贺州市八步区里松镇宅源冲矿区钾长石矿 矿山地质环境保护与土地复垦方案

矿山地质环境保护与土地复垦方案专家初审意见（主审）

关于《贺州市八步区里松镇宅源冲矿区钾长石矿矿山地质环境 保护与土地复垦方案》的修改说明

图 6-1 土袋挡土墙断面示意图

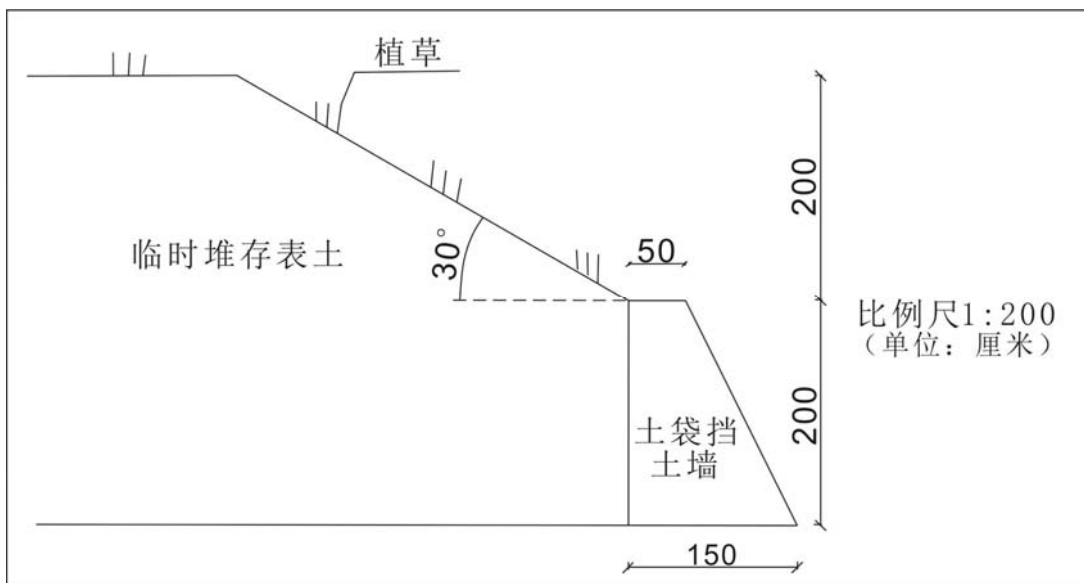
4	P4 比《原土地复垦方案》总投资增加, 其主要表现在以下方面: (1) 预计累计损毁面积比《原土地复垦方案》大; (2) 多了表土剥离等工程量。表土剥离等工程量, 已列矿山开发利用方案。	已核, 并于“1.2 方案编制工作概况”小节中说明。
5	要将方案环境保护与土地复垦方案缴费情况及实施情况, 作一说明。	已按要求附业主缴纳保证金结算票据 (附件 11)
6	P35 内排排土场引发泥石流地质灾害的危险性, 内排排土场提法不通, 建议改为排土场。	已按要求将文本中提到的内排排土场进行修改为排土场。
7	P65 复垦率 61.28%, 偏低?	采场终了边坡不能回覆表土进行复垦, 本方案仅对采场终了平台进行林

序号	专家意见	修改说明
		地恢复，对矿山运输道路进行农村道路恢复。
8	P69 临时土袋挡土墙，建议用片石砂浆挡土墙。形状应为外坡为倾斜面，不能用直面。	经与主审专家与业主沟通，延用上一方案设计，采用临时土袋挡土墙。
9	P69 在“+364”和“+472”内布设内排土场，高度 4m，是否合适？	经与主审专家与业主沟通，延用上一方案设计。
10	在矿区范围外毁损的面积不小，在文本中要作一说明	界外为矿山剥离破坏，需本矿山承担。
11	建议设置排水沟？	①号和②号矿段，均为三面临分水岭，一面为冲沟的“∩”型，采矿场外围即为分水岭，故方案不设置截排水沟。
四、张洪良专家评审意见		
1	土地复垦率 61.28%，较低，应提高复垦率。	采场终了边坡不能回覆表土进行复垦，本方案仅对采场终了平台进行林地恢复，对矿山运输道路进行农村道路恢复。
2	方案编制依据：(1) 一些方案编制依据已废除。如《土地复垦技术标准（试行）》已废除，《土壤质量环境标准》(GB 15618-1995) 已废除，被《土壤环境质量-农用地土壤污染风险管控标准（试行）》(GB 15618-2018) 代替，《土地利用现状分类》(GB/T21010-2007) 已被 GB/T21010-2017 代替；(2) 补充《土地复垦技术要求与验收规范》(DB45/T 892-2012)。	已按要求于“1.3.4 技术标准与规范”小节中核对修改，并补充《土地复垦技术要求与验收规范》(DB45/T 892-2012)。
3	方案的服务年限应该为 5.8 年。	据《开发利用方案》，矿山生产总服务年限为 2.8 年。考虑到矿山开采完成后闭坑、复垦期 1 年，恢复治理、复垦后监测管护期 3 年，因此，本方案规划期 6.8 年。
4	“2.2.4 土壤”：根据土壤普查资料，应该说明是哪个土壤普查资料？(2) 补充矿区土层厚度和成份，特别是表土和取土场的土壤成份，并插土壤剖面照片。	已按要求于“2.2.4 土壤”小节补充说明覆盖层土壤厚度和成份，并插矿区覆盖层和风化带剖面照片图 2-2-4。
5	“2.3 社会经济概况”：(1) 应注明里松镇社会经济数据资料来源及年份。(2) 补充矿山近 3 年的产值、投入到矿区复垦、治理资金等内容。	已按要求于“2.3 社会经济概况”小节完善并注明社会经济数据来源。并根据矿山企业提供的数据补充近 3 年的产值等内容。

图 6-2 采矿场生物工程剖面布置示意图

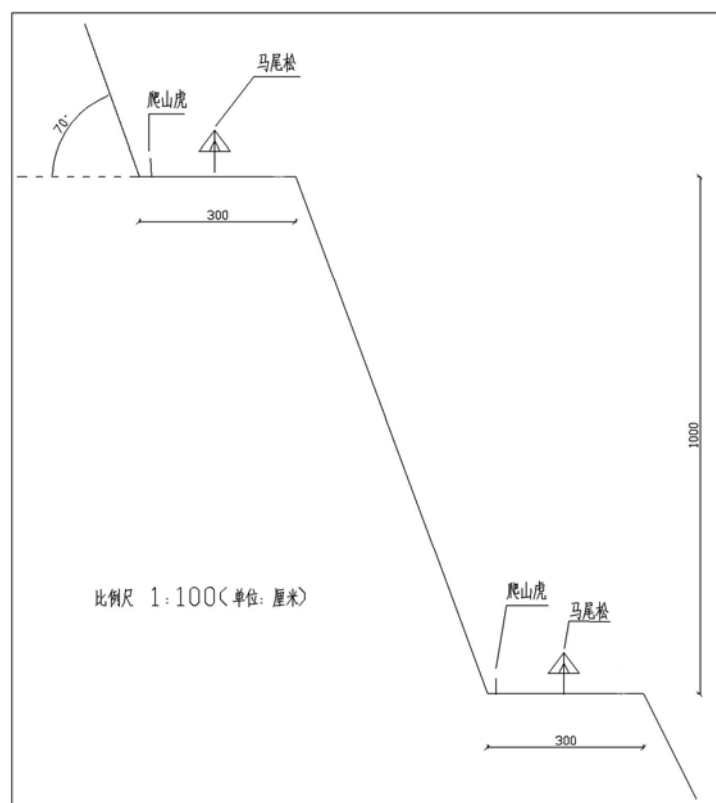
11、P73 “6.3.2.3 植树工程”：(1)补充植物各类筛选；(2)补充苗木（种籽）规格；(3)如栽植密度为 1 株/3m²，那栽植株×行距应为 1.5m×2.0m，而不是 2×3m。
